Avis de la Mission Régionale d'Autorité environnementale Nouvelle-Aquitaine sur le projet de parc éolien de Folles à Folles et Fromental (87)

n°MRAe 2022APNA38

dossier P-2022-9765

Figures N°1 et 2 – Plan de situation et d'aménagement du projet (source : pages 52 et 53)

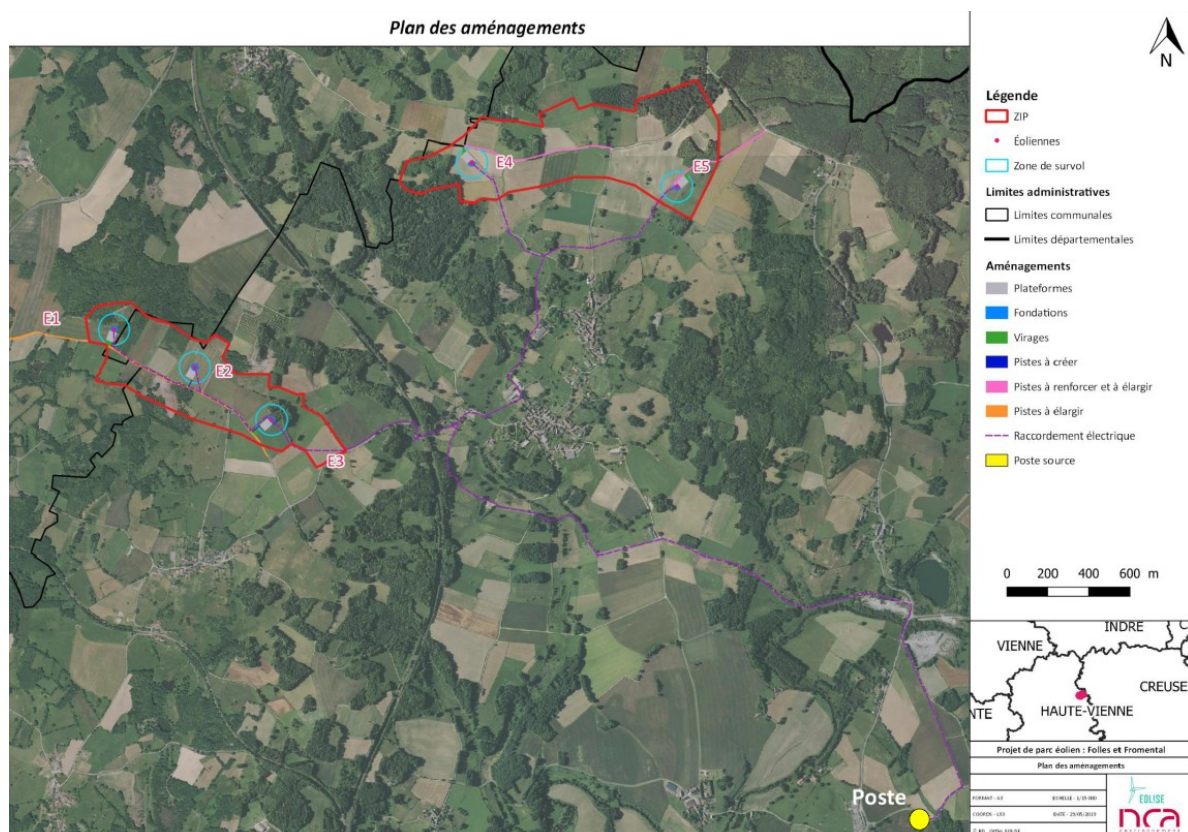
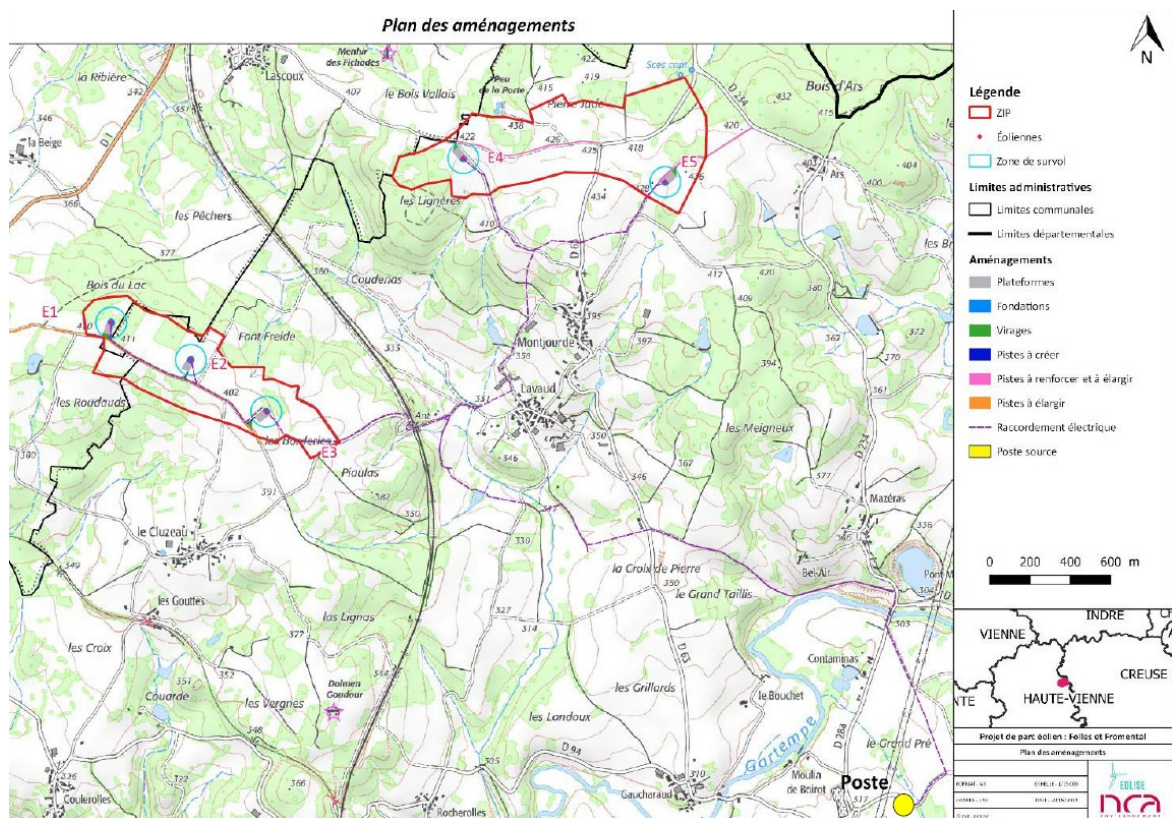
Les éoliennes seront raccordées à plusieurs réseaux notamment via un poste-source privé appartenant au maître d'ouvrage, aménagé dans le cadre du projet et directement raccordé au réseau électrique de transport géré par RTE, par piquage sur la ligne 90 kV passant au niveau du bourg de Folles². Le poste-source est prévu à environ 3 km à vol d'oiseau au sud de l'éolienne la plus proche (E5). Le réseau électrique souterrain entre les éoliennes et le poste-source (environ 8 969 ml et 4 484,5 m²) est localisé majoritairement en bordure des pistes d'accès aux éoliennes et de voies existantes. Voir les localisations sur les figures n°1 et 2.

Figures N°3 – Localisation des aménagements vis-à-vis des enjeux liés à l'avifaune (source : page 324)

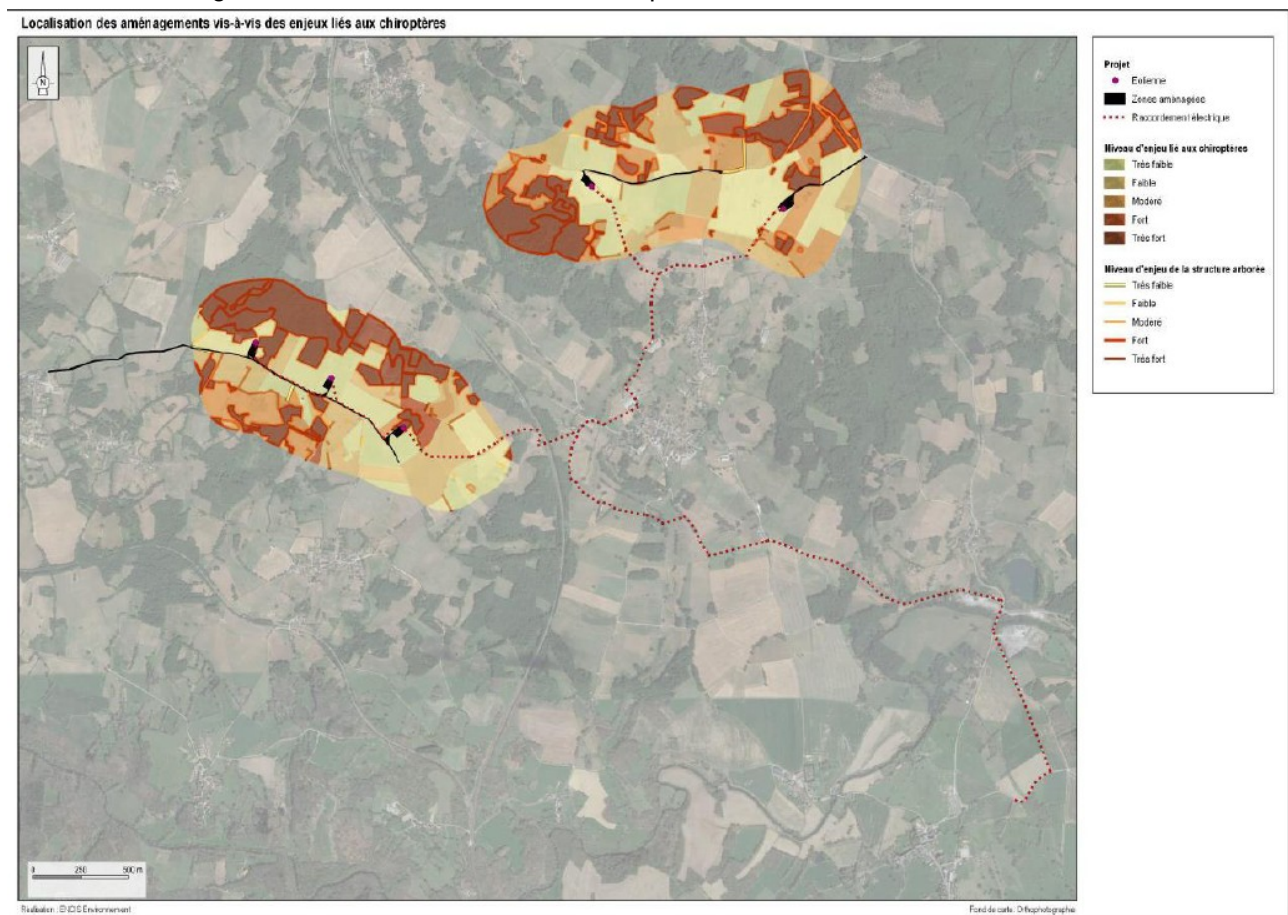
Le projet s'implante dans des secteurs présentant un enjeu modéré à (très) fort pour l'avifaune (voir figure n°3 ci-après).

Concernant le risque d'effet barrière, l'implantation prévue du parc éolien est perpendiculaire à l'axe de migration principal des oiseaux (nord-est/sud-ouest) et en particulier de la Grue cendrée, ce qui est plutôt défavorable aux oiseaux migrateurs.

Les éoliennes seront implantées en deux lignes composées respectivement de trois (ligne sud) et deux (ligne nord) éoliennes. Un intervalle d'au moins 285 m a été observé entre les éoliennes en comptant la zone de survol des pales et une trouée d'environ 860 m est prévue entre les éoliennes E4 et E5 (éoliennes de la ligne nord). L'emprise totale du parc sur l'axe de migration principal des oiseaux atteint environ 1,6 km.

Pour les rapaces et les grands échassiers, il est relevé dans le dossier que l'implantation est globalement en accord avec les recommandations pour limiter l'effet barrière hors orientation générale du parc éolien. La recommandation de la ligue de protection des oiseaux (2017, page 363) d'observer une trouée de 1 000 m lorsque l'emprise du parc éolien dépasse 1 km sur l'axe de migration est notamment citée.

La MRAe recommande la mise en place de mesures de réduction durant les travaux de fauche ou de moisson (mise en drapeau des éoliennes de la partie nord de la ZIP) et en période de migration (mise en place d'un système de détection automatisé préventif des situations à risques), compte-tenu des risques de collisions relevés dans l'étude d'impact, en particulier concernant le Milan royal et la Grue cendrée.

La MRAe recommande d'enrichir le protocole d'évitement et réduction des impacts sur l'avifaune en prenant en compte ces éléments, ou, à défaut, de prévoir des mesures de compensation des impacts résiduels.
